监 理 通 知 单

工程名称：中新物流园 4.57MW 分布式光伏发电项目

编号：ZXGF—001

事由：关于现场施工过程中安全的相关事宜

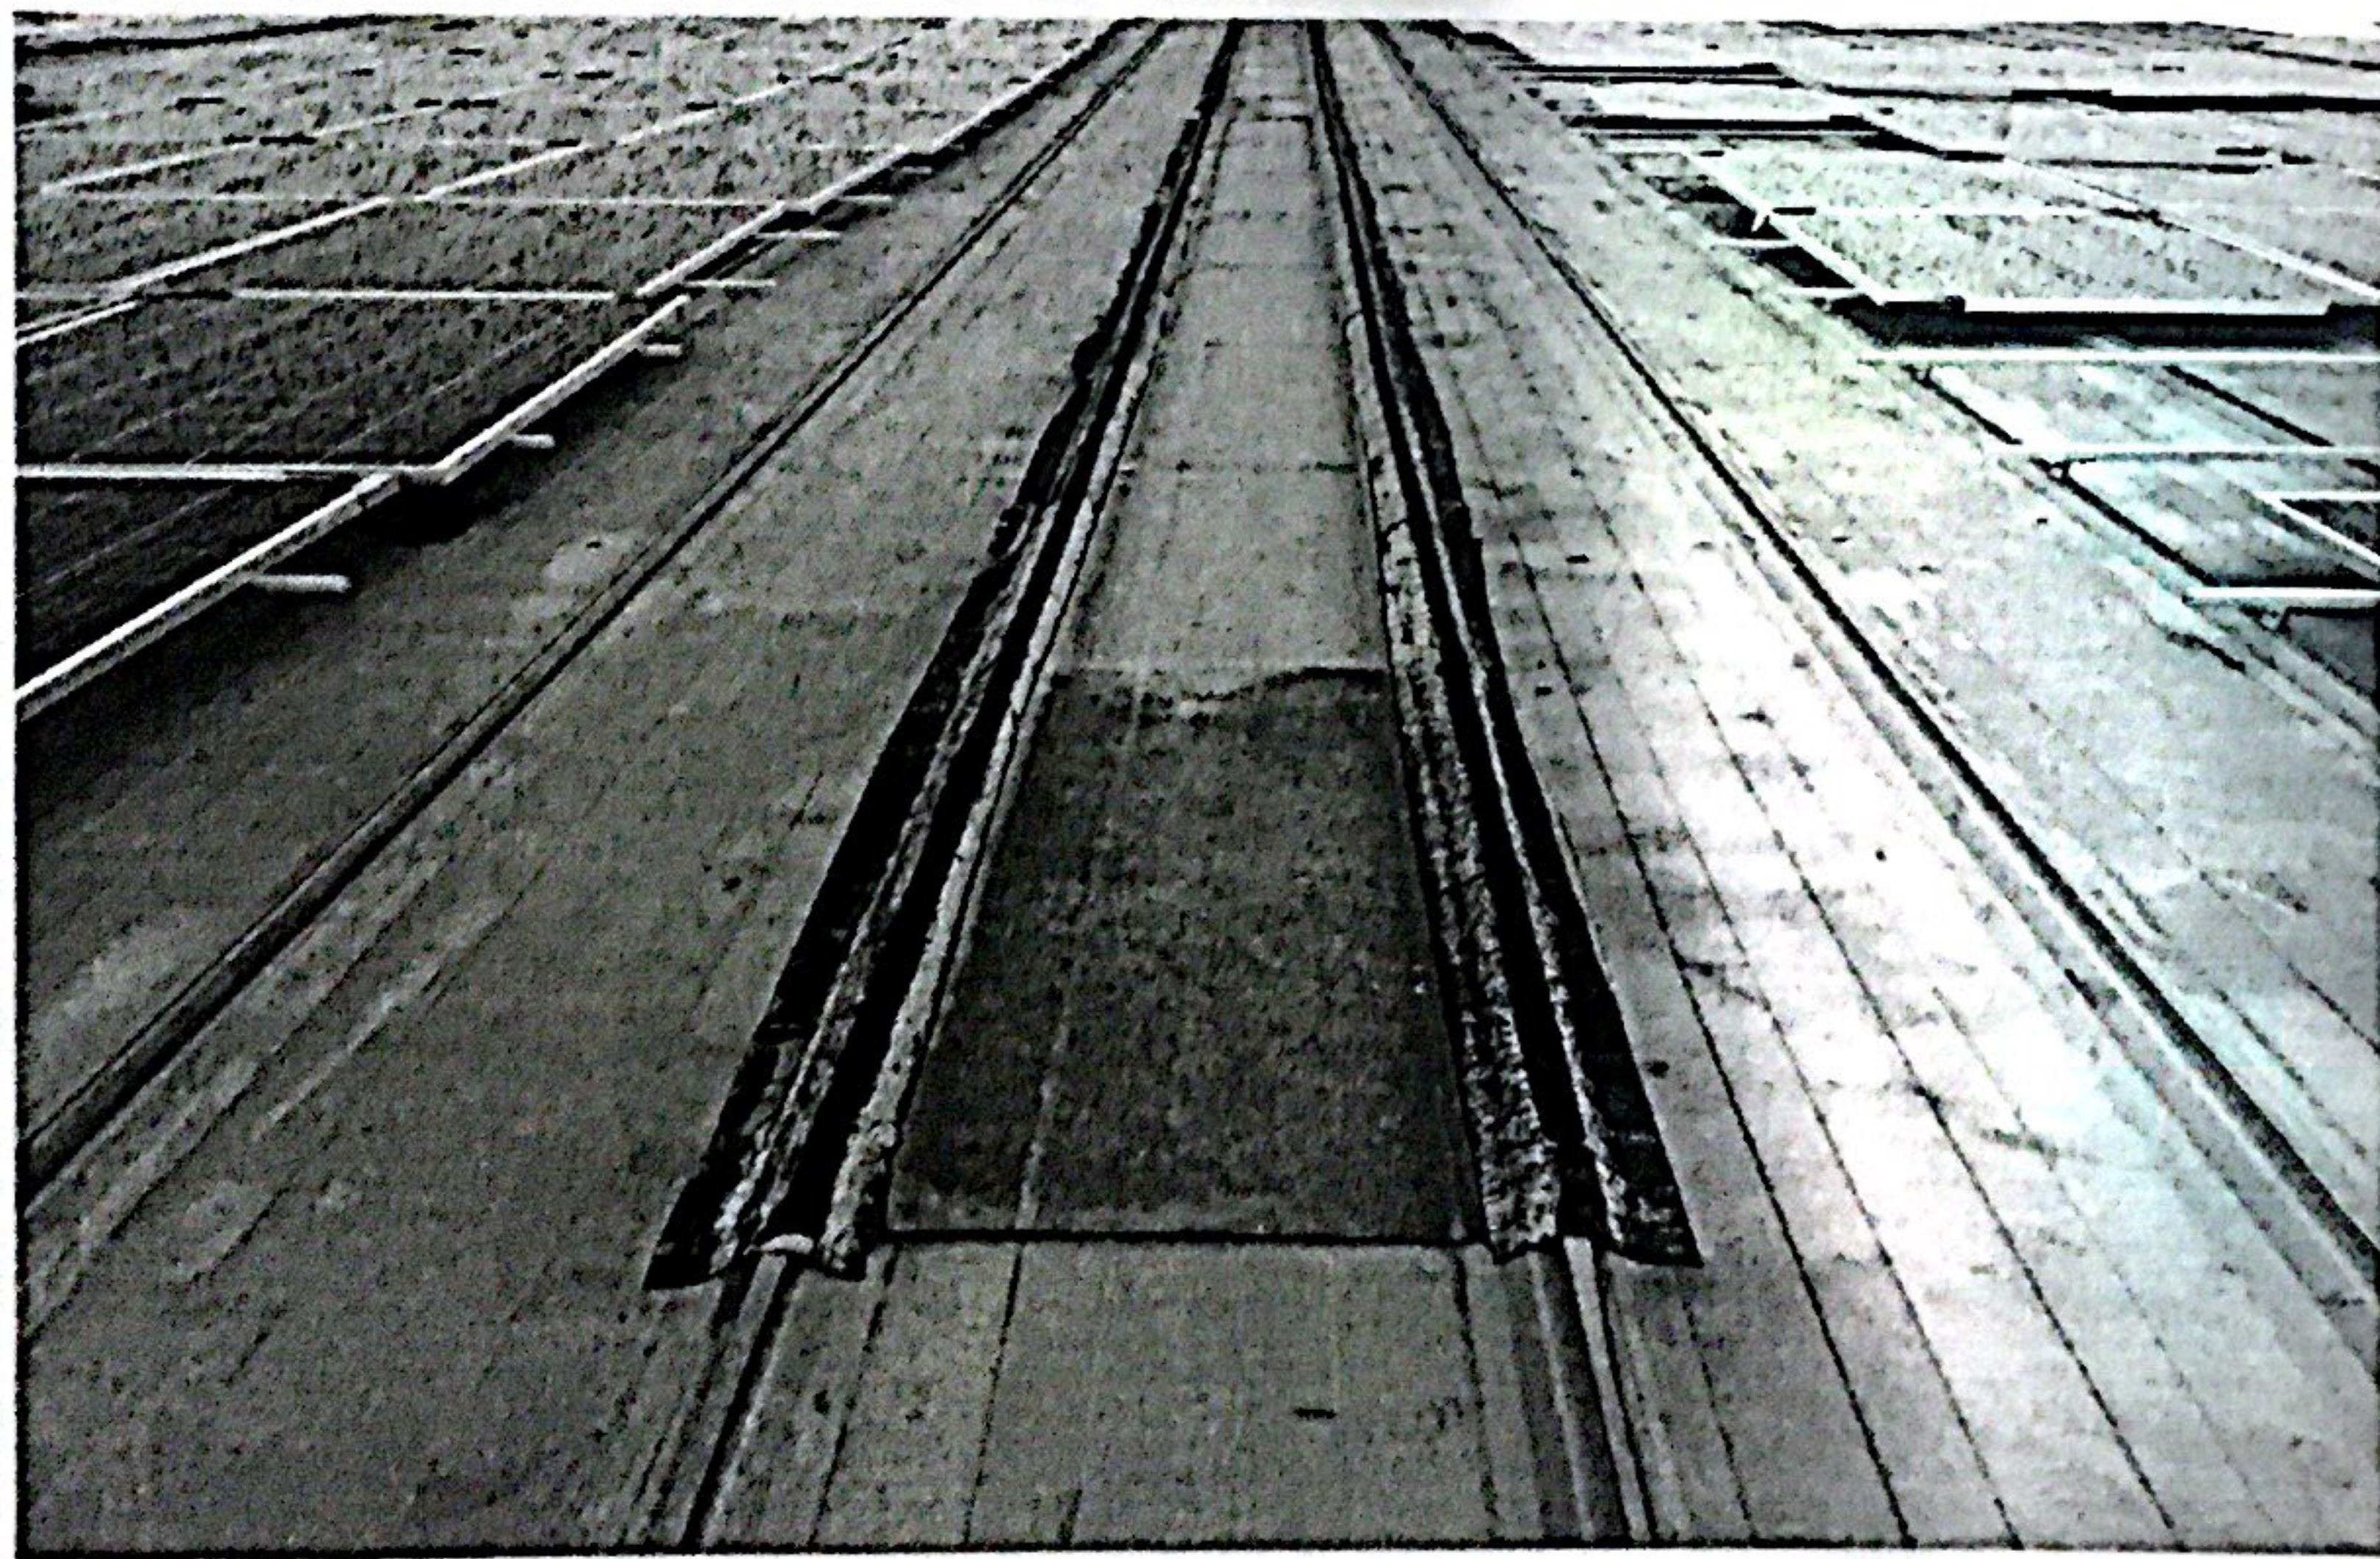
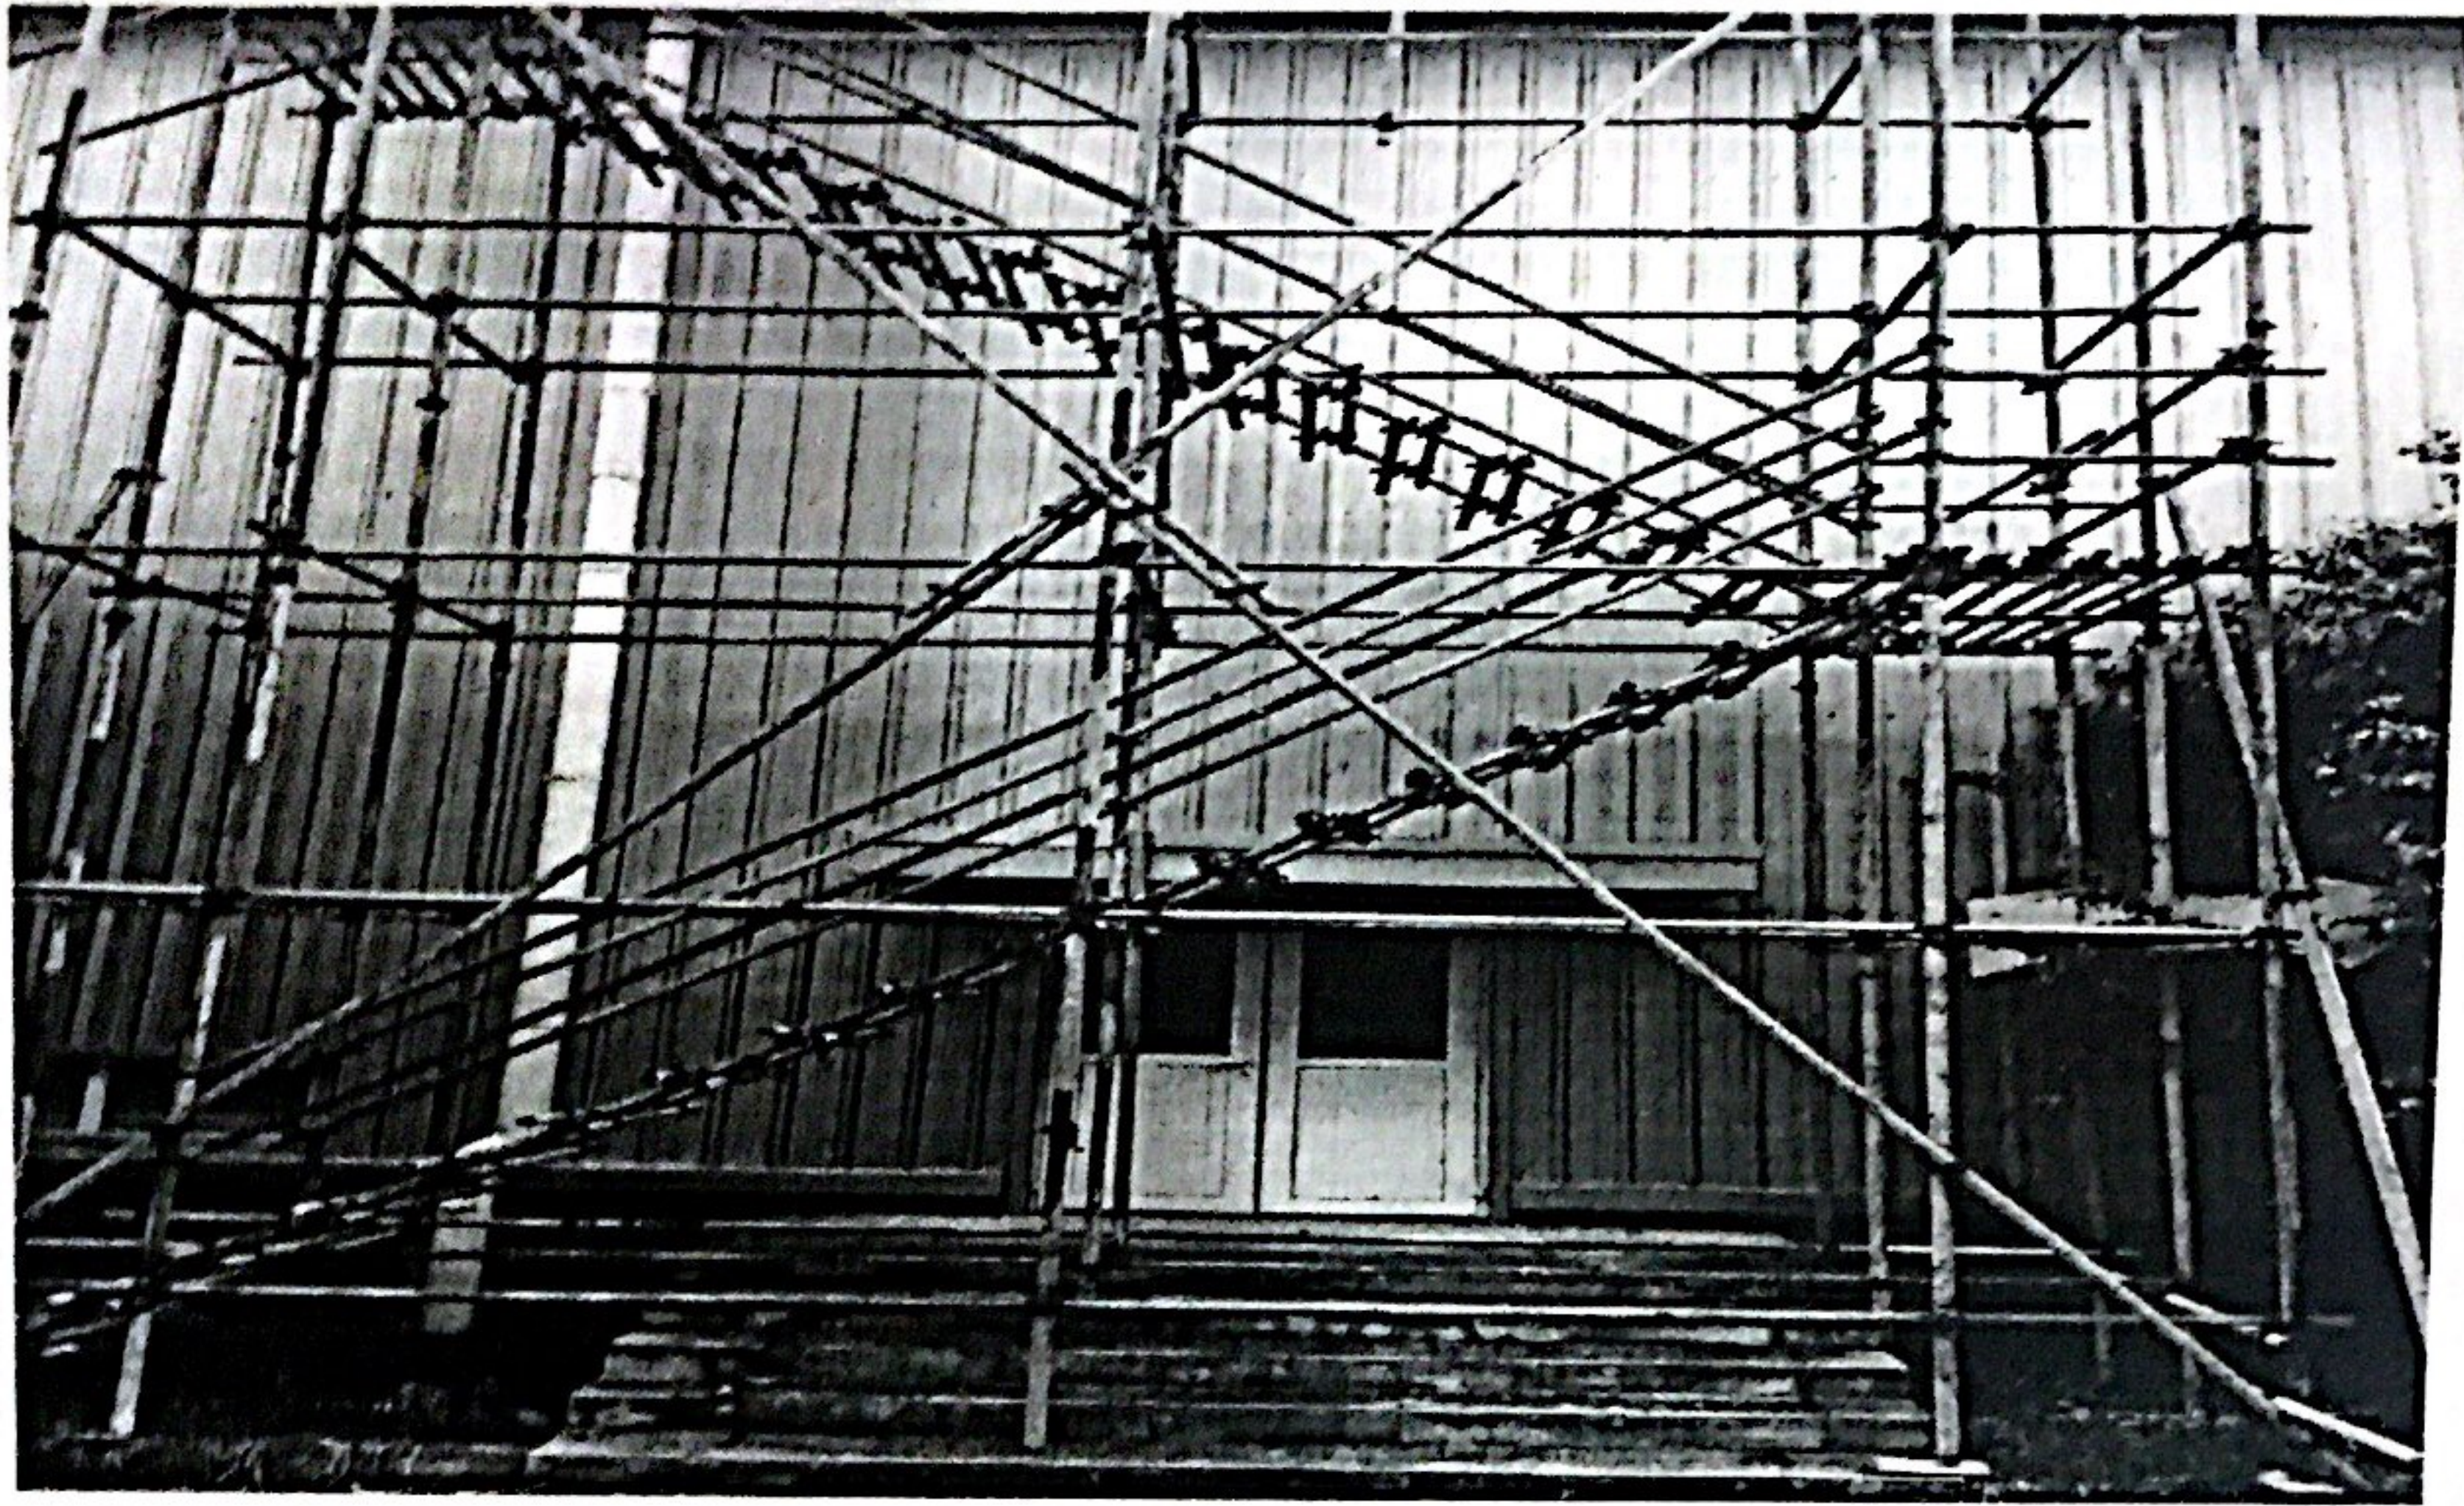
- 1、厂区 1-6 号仓彩钢瓦屋面四周临边均未搭设安全防护网以及安全警示标识
- 2、厂房边钢管搭设的临时人行楼梯未装安全防护网，平台无挡板，楼梯路口未设门及锁，搭设的脚手架部分钢管紧固不到位，未见安全警示标识。
- 3、彩钢瓦屋面上采光带未拉安全警戒线。
- 4、现场施工未见专职安全员

要求你单位按文明施工、安全施工要求实施，确保安全、文明施工。3 日内整改并通知业主、监理进行验收，安全、文明措施实施后施工。否则由此造成的一切后果，由你单位自行承担。
